**DOSSIER DE COMPLÉMENTS
RÉPONSES AU COURRIER DE LA
DREAL DU 23 MAI 2016**

Parc éolien
Eoliennes du Trèfle
Novembre 2016

Communes de Berteaucourt-lès-Thennes et Thézy-Glimont
Département de la Somme (80)

Figure 16 : Carte synthétisant les risques balistiques (source : H2air, 2016)

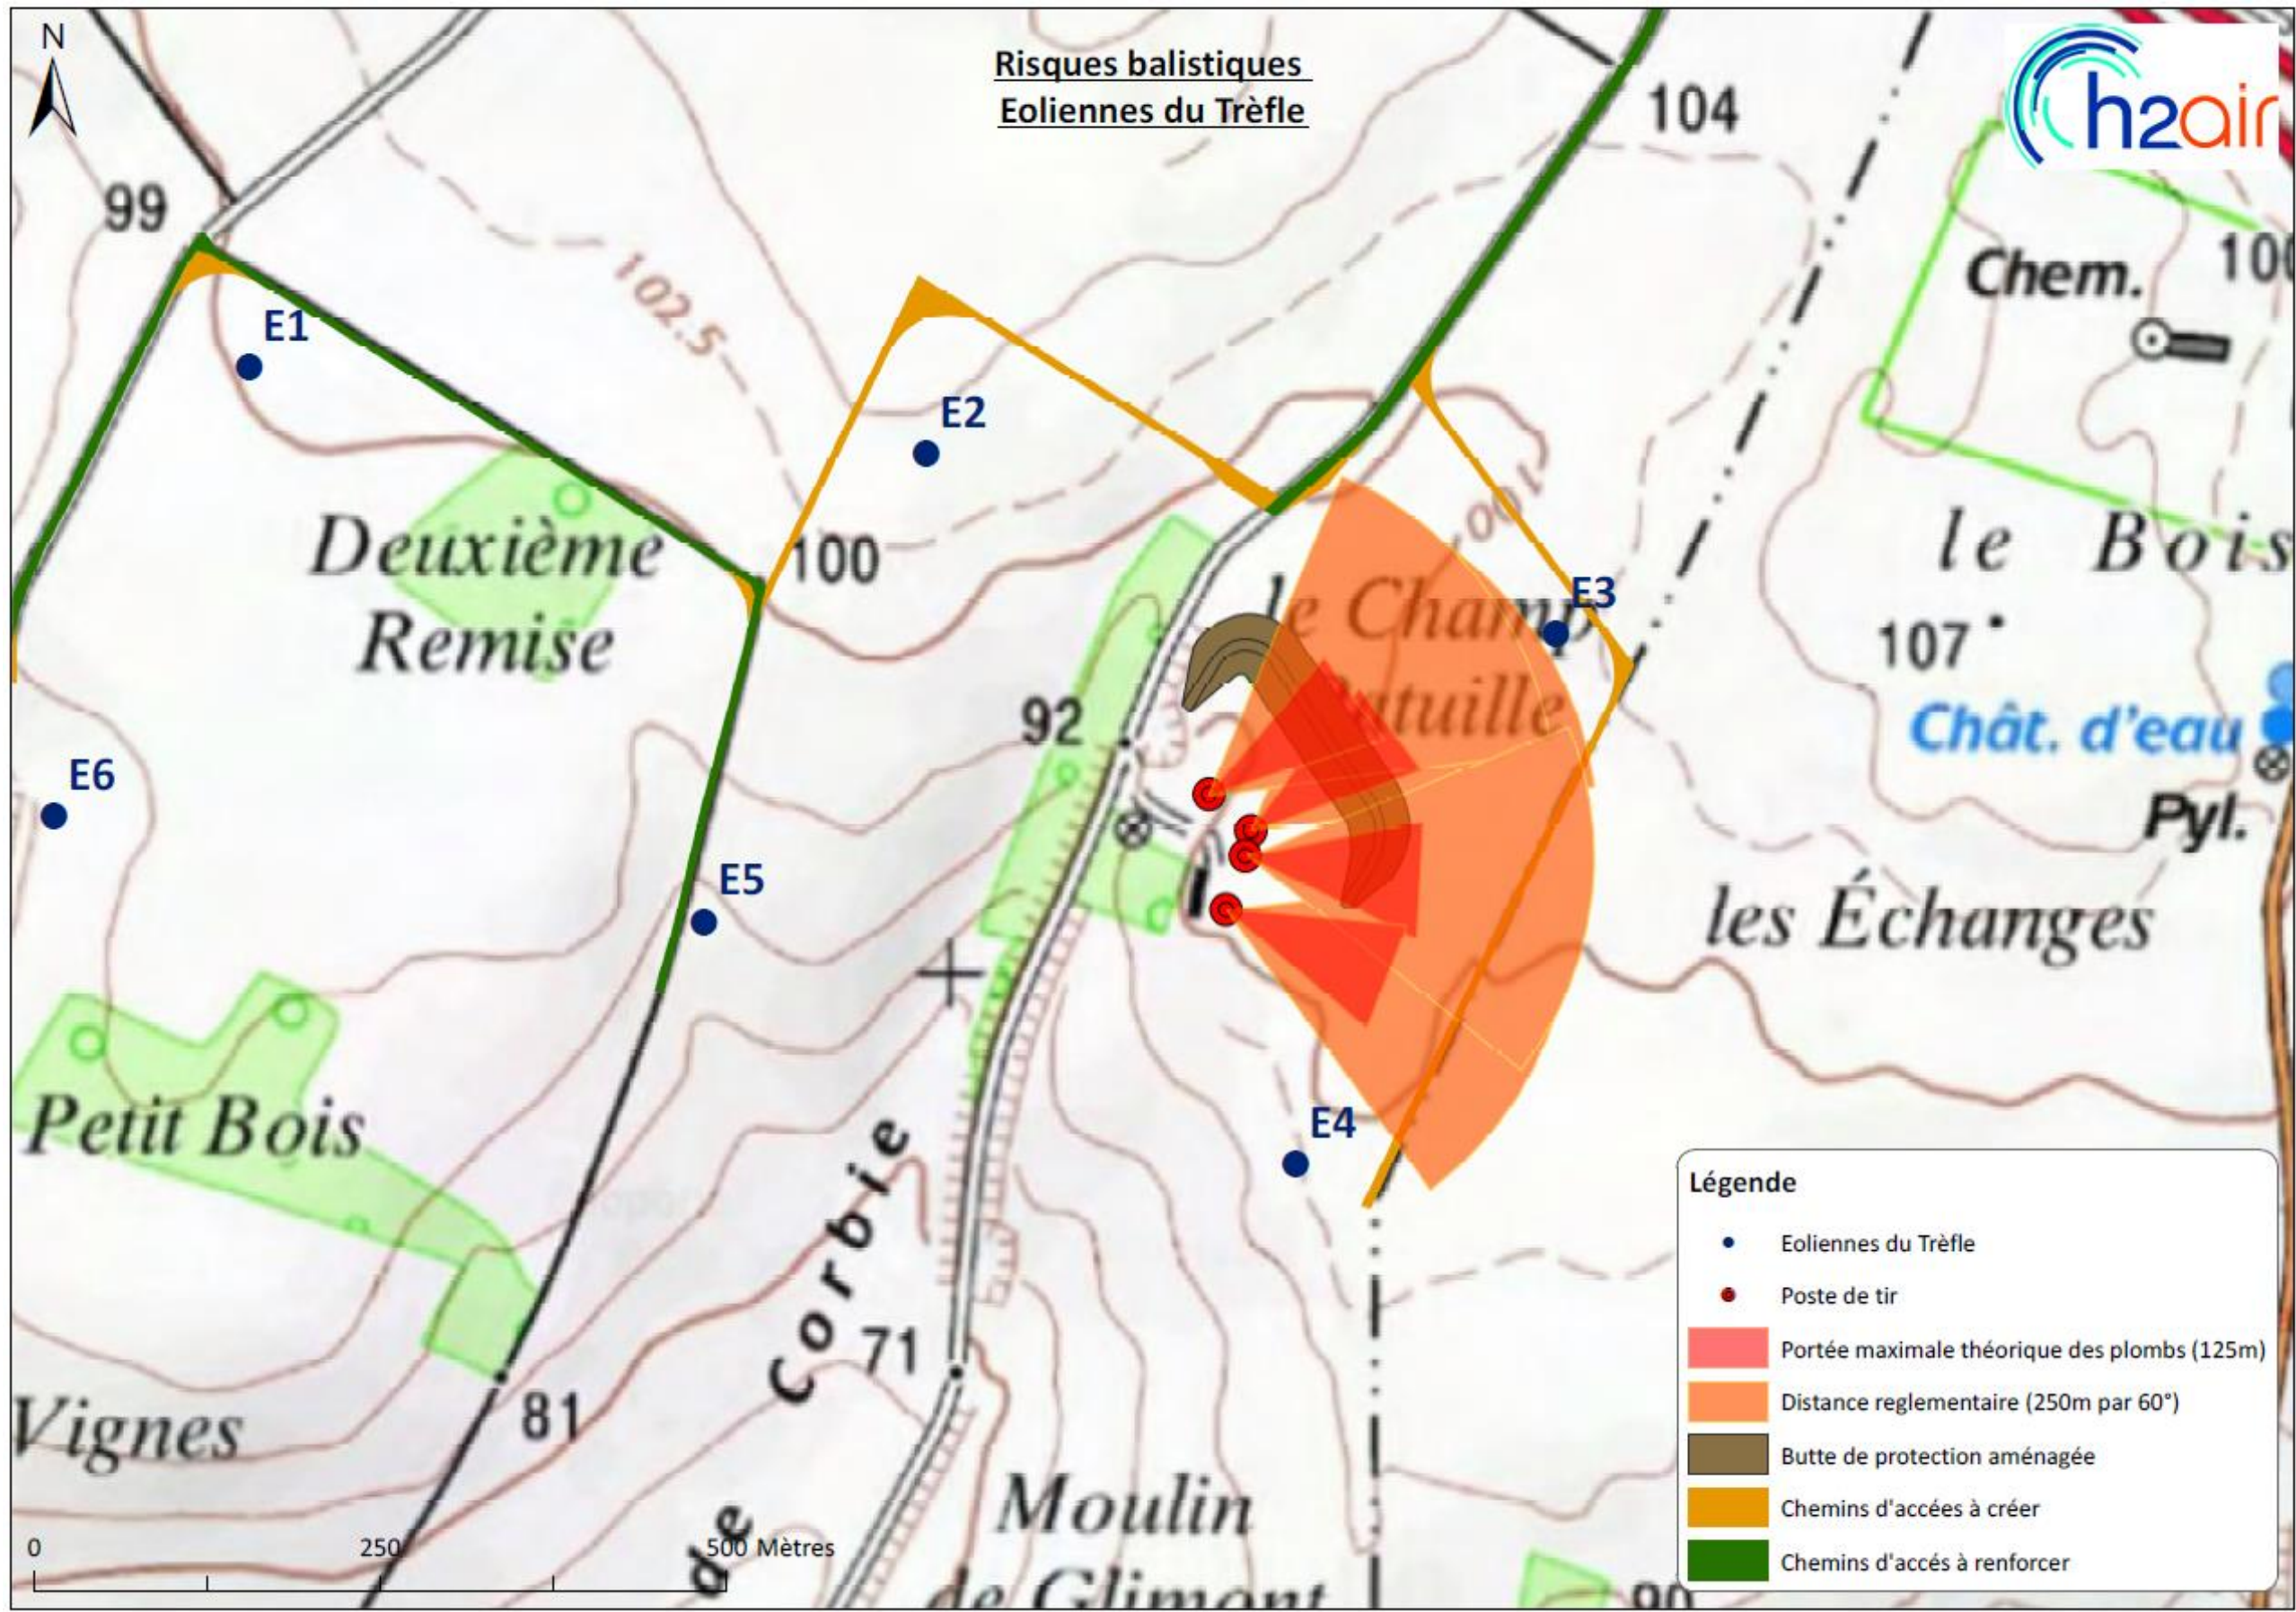
Le pétitionnaire évoque également la possibilité de la mise en place d'un écran de protection vis-à-vis de l'éolienne E4 et de ses accès permettant de s'affranchir de la distance de sécurité des 250 m.

La première mesure vise à la protection des personnes, hors techniciens de maintenance. Une barrière sécurisée sera installée à l'entrée du chemin d'accès privé aux éoliennes E3 et E4 (par la voie communale n°2), afin d'en empêcher l'accès. Il est à noter que ce chemin se termine en cul-de-sac. Aucun autre chemin ne permet de pénétrer sur ce dernier, du côté de l'éolienne E4. A cette barrière sécurisée s'ajoutera un panneau d'information. Il précisera l'interdiction de pénétrer sur ce chemin d'accès privé et précisera le risque que représente le ball-trap. La faisabilité et la pérennité de cette mesure est justifiée par la lettre d'engagement consultable en annexe 9.

La seconde mesure vise à la protection des techniciens de maintenance. Une lettre d'engagement, signée par M. Roy Mahfouz, président de la société « Eoliennes du Trèfle » signifie l'engagement de la société à ne programmer d'actions de maintenance qu'en dehors des périodes d'ouverture du ball-trap (cf. annexe 9). Ainsi, aucun risque ne sera encouru par les techniciens.

Les mesures mises en place pour s'affranchir de la distance de 250 mètres sont détaillées dans la réponse à la demande de complément précédente : la mise en place d'une barrière sécurisée, de panneaux d'information et le respect du calendrier d'ouverture du ball-trap pour la programmation des interventions techniques.
